有關 A/YL-KTS/1117
規劃申請補充資料

申請人現就日前政府部門的意見/查詢，作出以下補充/修改：

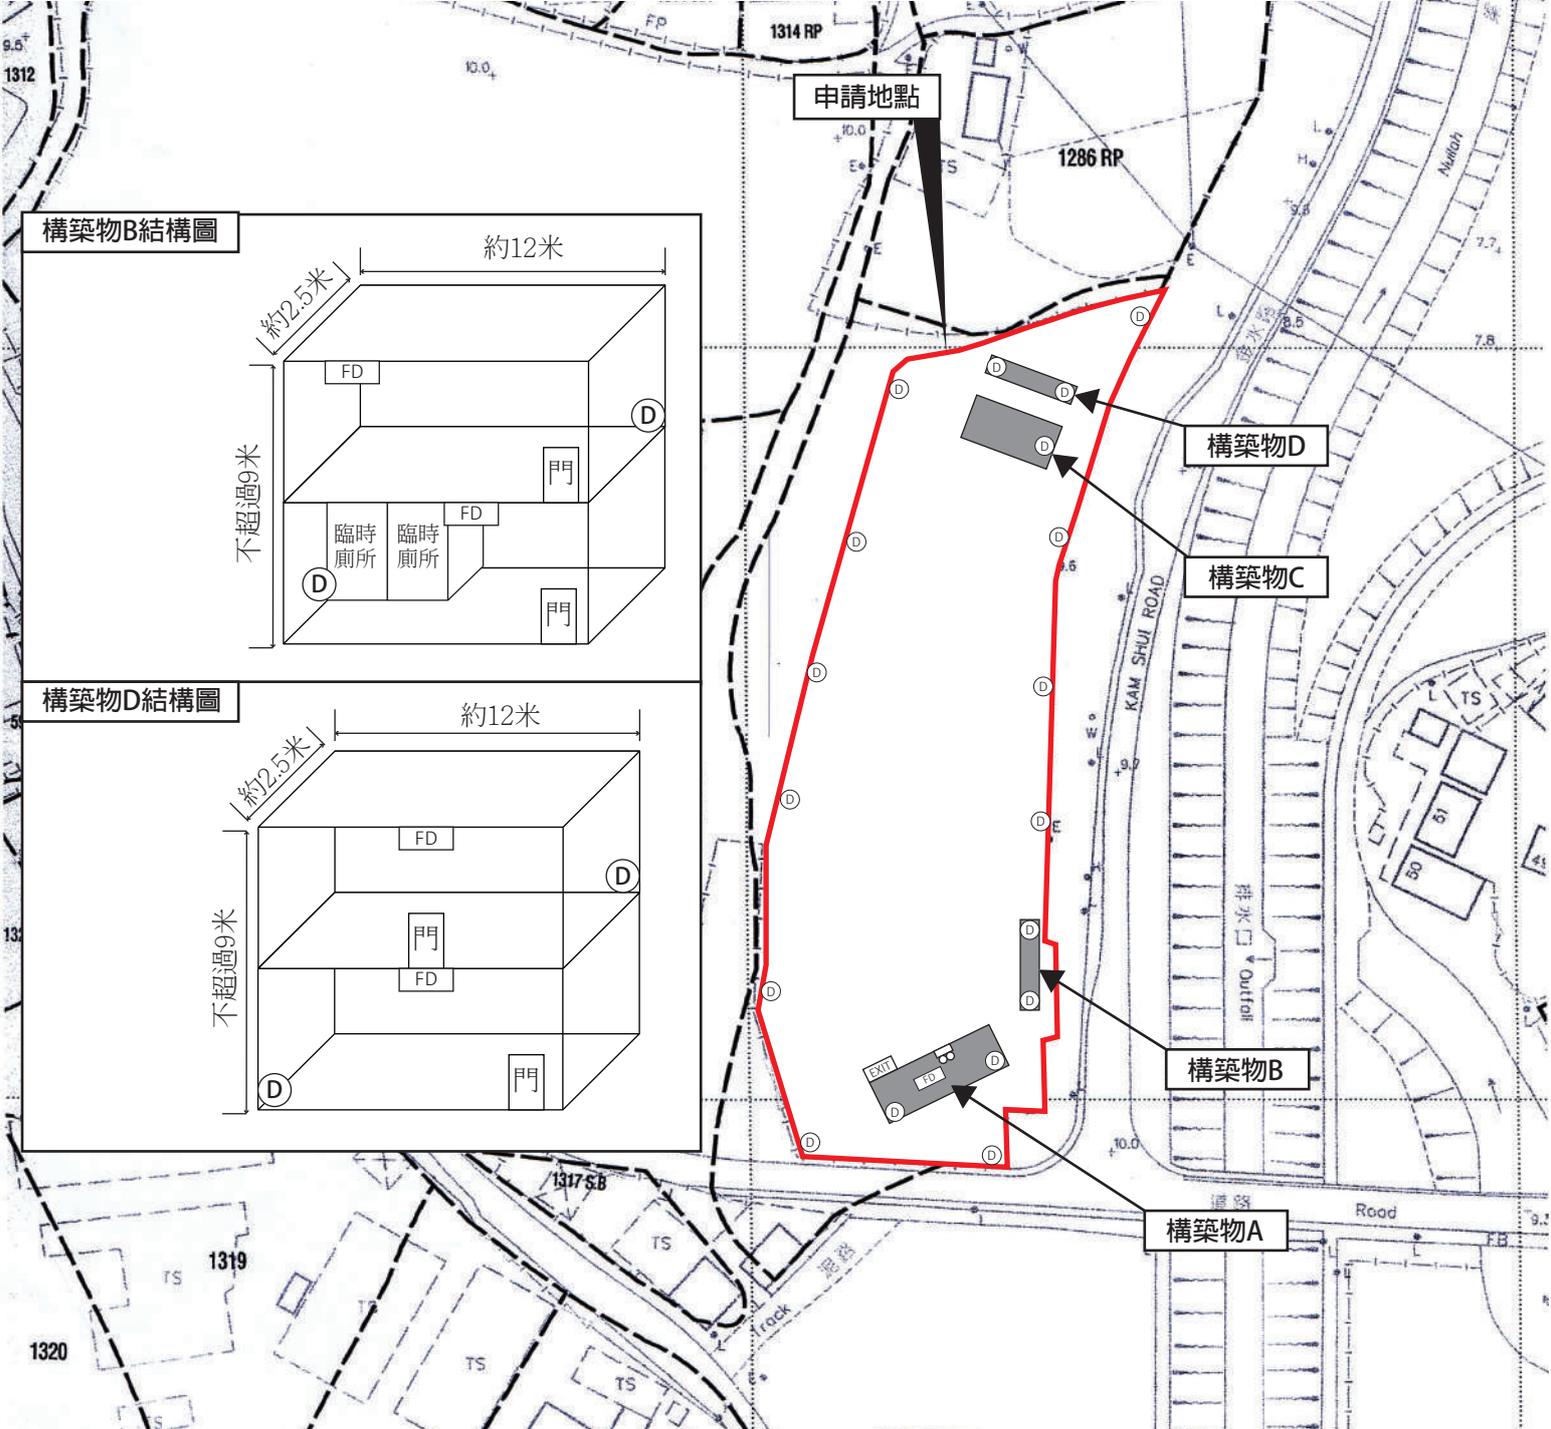
1. 提供修正了的消防裝置圖則。
2. 澄清申請地點內存放的建築材料主要是「石料」和「鐵器」，「石料」主要是石躉，場地內不會存放碎石。
